臺南市政府 函

主旨：檢送本府101年12月3日召開「臺南市政府建造執照及雜項執照簽證項目抽查復核小組」101年度第一次復核會議會議紀錄，請查照。

「臺南市政府建造執照及雜項執照簽證項目抽查復核小組」
101 年度第一次會議紀錄

提案四附件

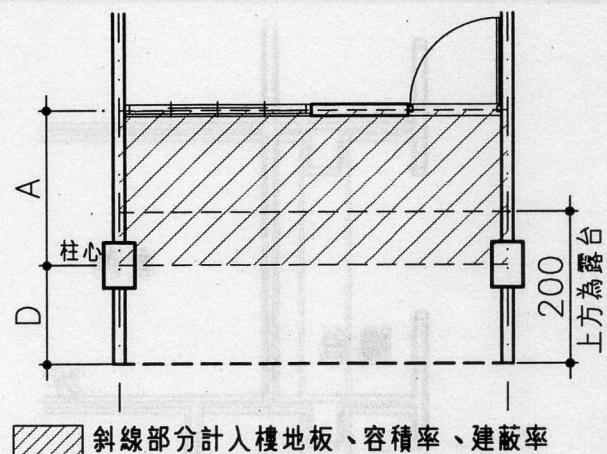
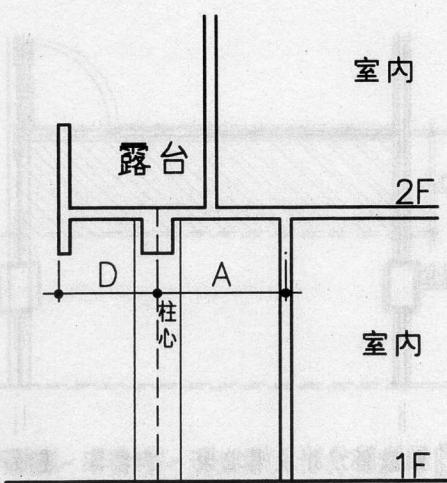
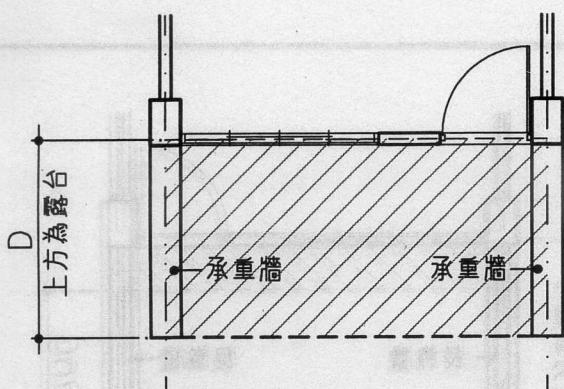
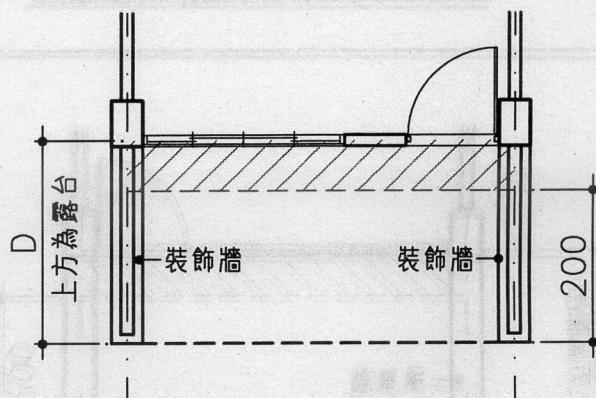
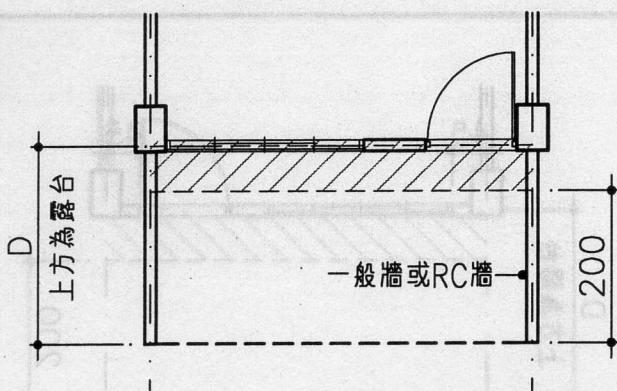
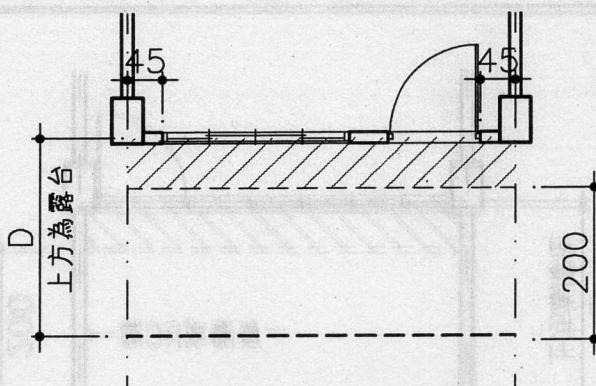
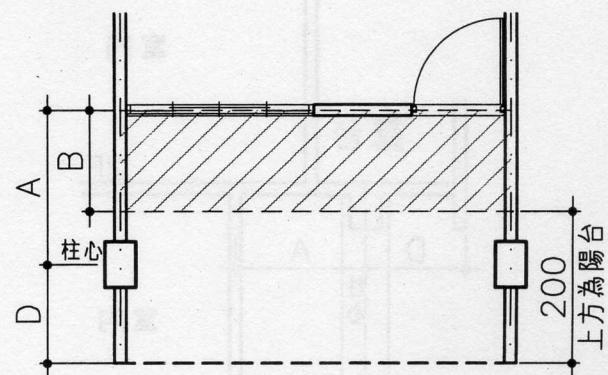
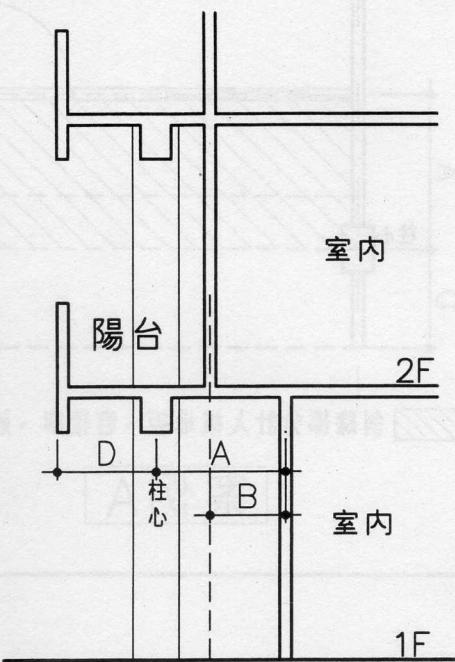
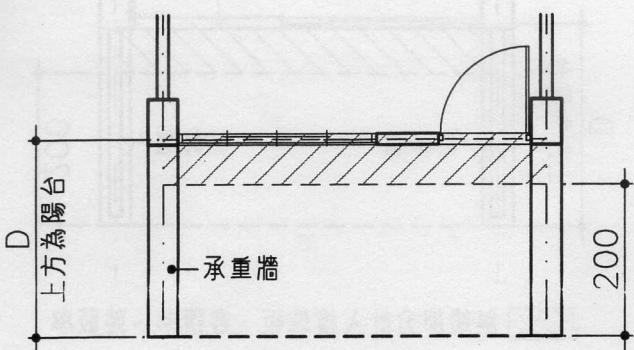
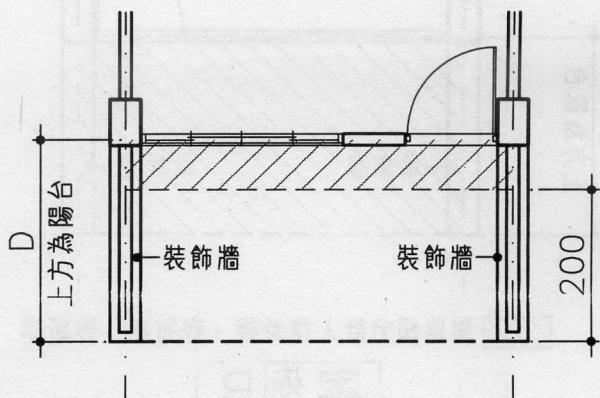
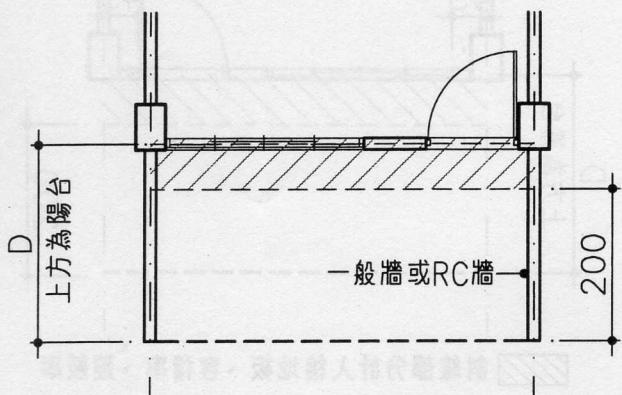
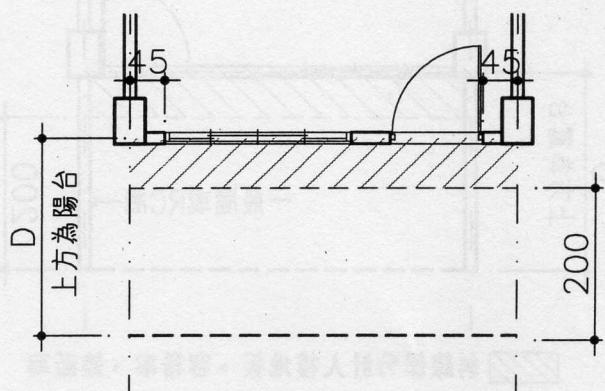
- 一、相關案例前經 99 年 3 月召開「臺南縣建築執照建築法令複核小組」暨臺南縣辦事處第 15 屆第 18 次法規委員會聯席會議討論並決議在案。
- 二、但實務審查上仍滋生面積計算之疑義（詳提案四附件之圖例），爰續提請討論。

決議：有關建築物避難層直上方設置遮蓋物之投影範圍面積計算方式，詳如附件圖例說明。

提案九附件

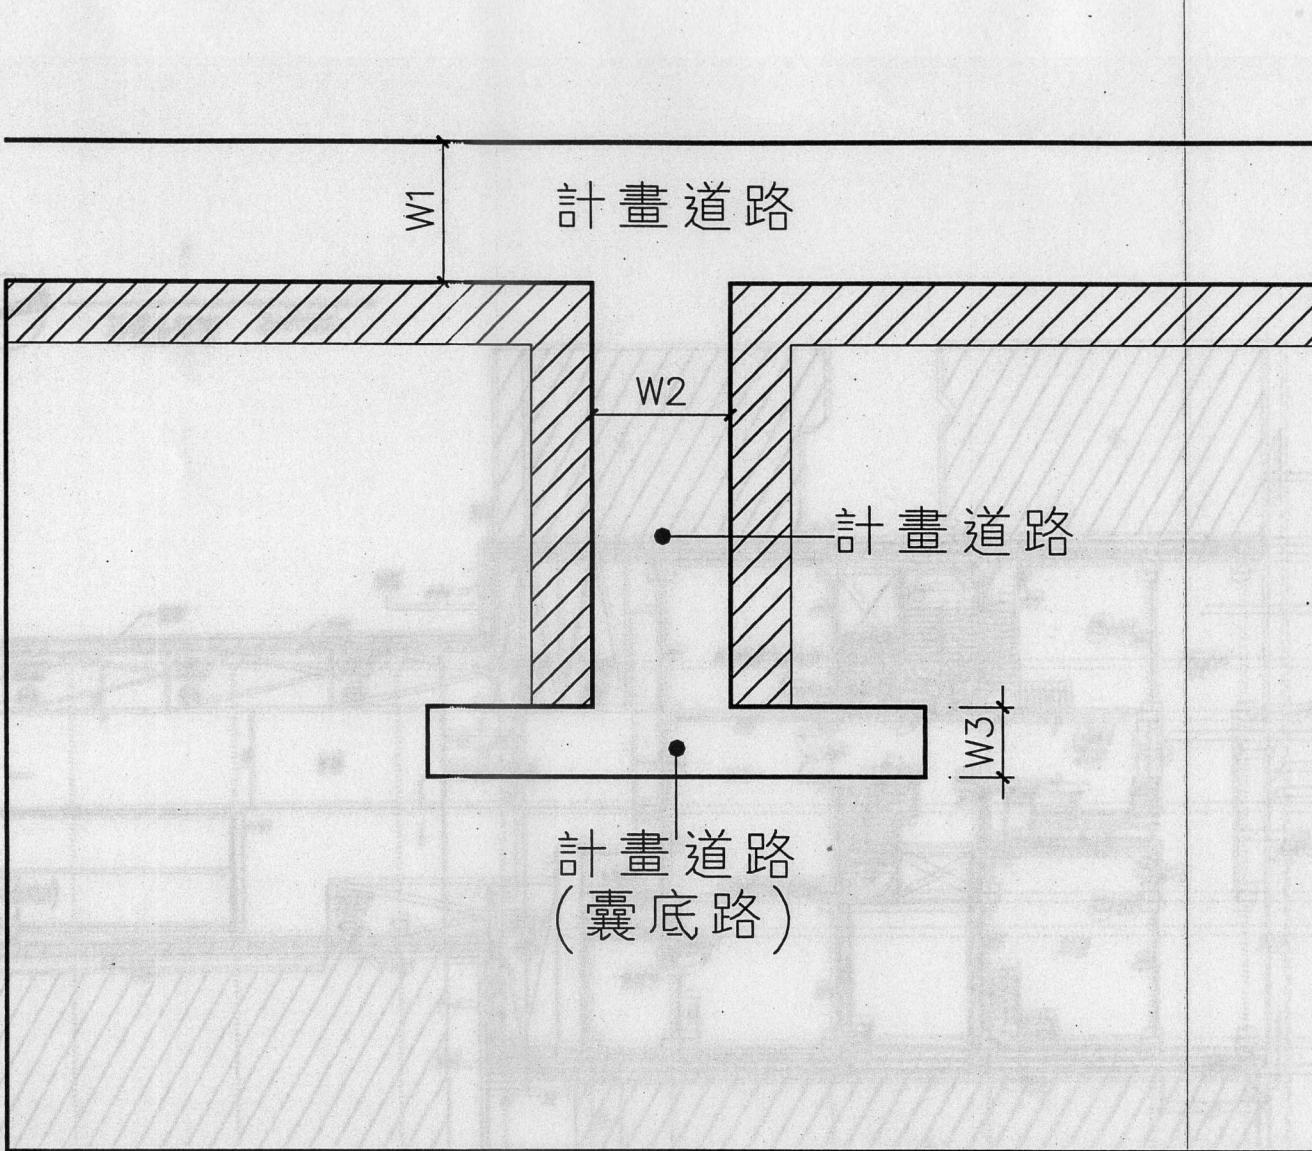
定建築線，故騎樓留設皆以面前道路寬度決定之，經查本區套繪圖中，有關囊底路之騎樓留設方式迄今如提案九附圖所示，倘依上揭標準第3條第1項第1款規定，其面前道路寬度認定如提案九附件所示，則不符實際騎樓留設之目的，提請討論。

決議：本市永康區大灣重劃區商業區囊底路退縮騎樓地依附件圖例說明設置。

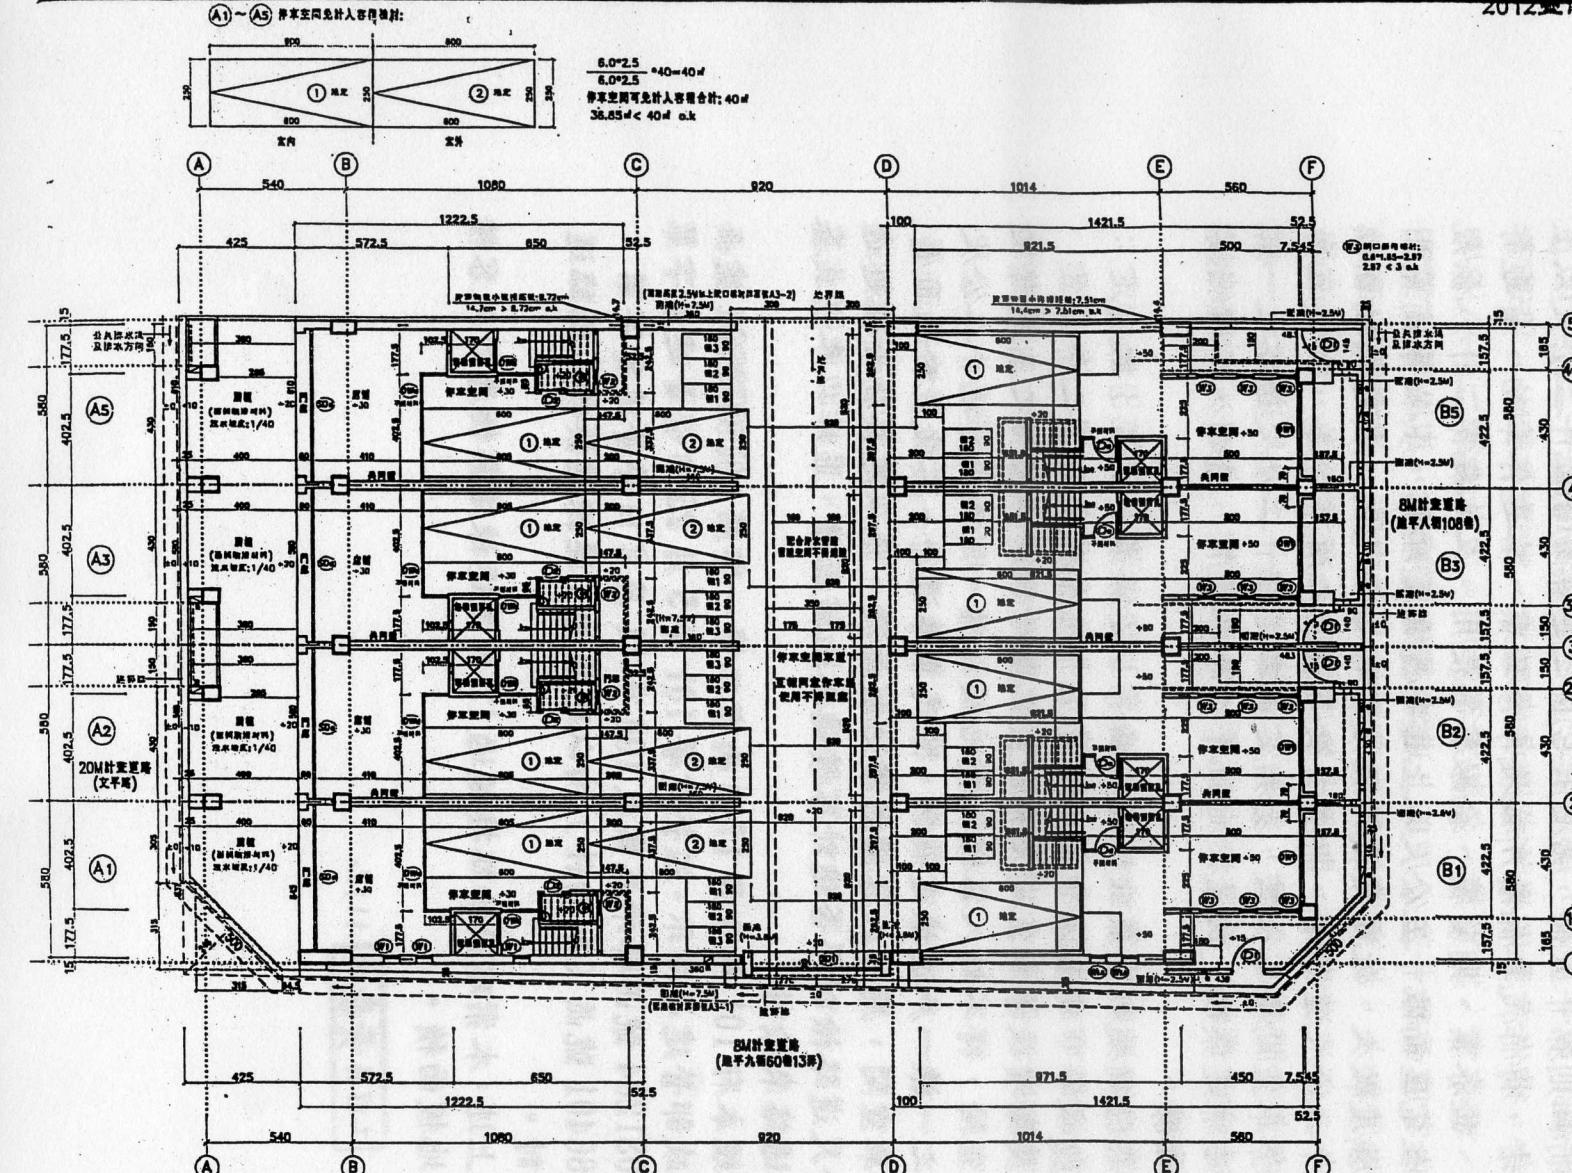
四、本案三面臨路，僅西側面臨超過 12 公尺道路。為解決店舖停車需求於南向 8 公尺道路設置共用車道做為停車空間主要出入動線，確保騎樓地為行人專用。依內政部營署建管字第 1000066401 號函解釋；僅面臨超過 12 公尺道路者.....始有建築技術規則設計施工編第 162 條第 3 款規定之適用。本案已設專用車道連接 8 公尺道路，是否已符合原立法旨意及內政部營建署解釋函僅面臨超過 12 公尺道路者適用之精神？提請討論。

一、本案採個案事實認定，不作通案解釋。

二、經出席委員過半數決議，本案如以合照方式申請，設計符合非僅面臨超過 12 公尺道路者，得不適用建築技術規則建築設計施工編第 162 條第 1 項第 3 款計入容積總樓地板面積部分規定。
